INTERVENTI DI SOMMA URGENZA PER LA MESSA
IN SICUREZZA DEI TRATTI DI ARENILI INTERESSATI
DA GRAVI FENOMENI EROSIVI

Progetto di fattibilità tecnica ed economica

INTEGRAZIONE ALLO STUDIO PRELIMINARE AMBIENTALE

E 05-Int.

Figura 1. Tragitto dei mezzi per il trasporto di approvvigionamento del materiale lapideo (da Google Maps).

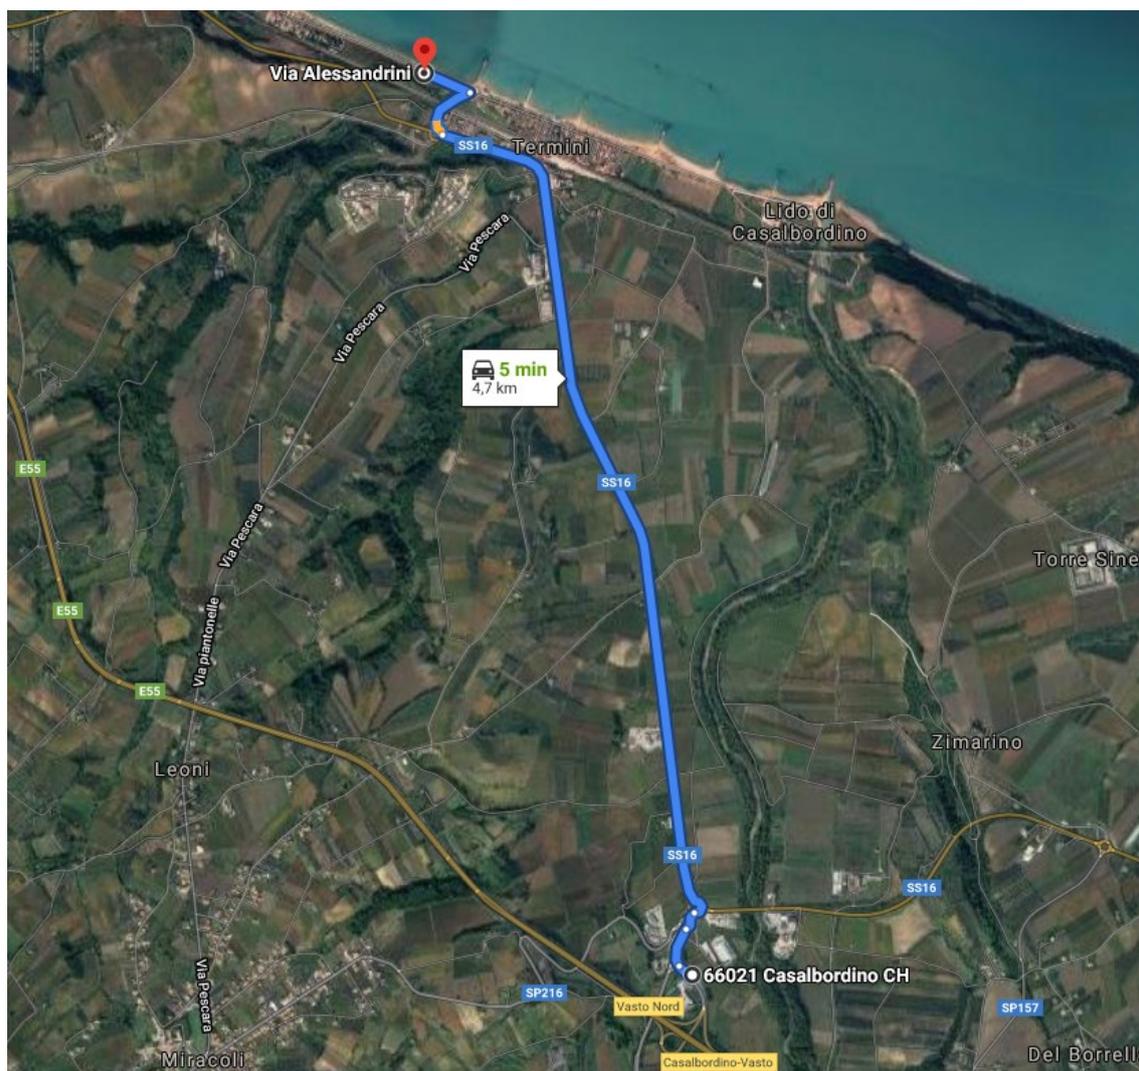
"Il proponente dovrà fornire una descrizione di dettaglio delle attività di cantiere con la valutazione dei possibili impatti ambientali con riferimento al traffico indotto, impatto acustico e polveri."

In Figura 1 è riportato il percorso degli autocarri a partire dall'uscita autostradale di Casalbordino sino all'area di cantiere. I mezzi percorreranno la Strada Statale 16 sino all'accesso al lungomare di Casalbordino. La strada, essendo una statale, è già interessata da traffico ordinario nel quale rientra il traffico indotto dalle attività di cantiere. Inoltre, lungo il tragitto non sono presenti nuclei abitativi e la strada è del tutto adeguata al traffico pesante.

Per quanto riguarda la viabilità sul lungomare, in generale quest'area è interessata da traffico soltanto durante la stagione balneare. Si sottolinea a tal proposito che l'intervento sarà realizzato al di fuori della stagione balneare e pertanto l'incidenza sul traffico veicolare ordinario risulta trascurabile.
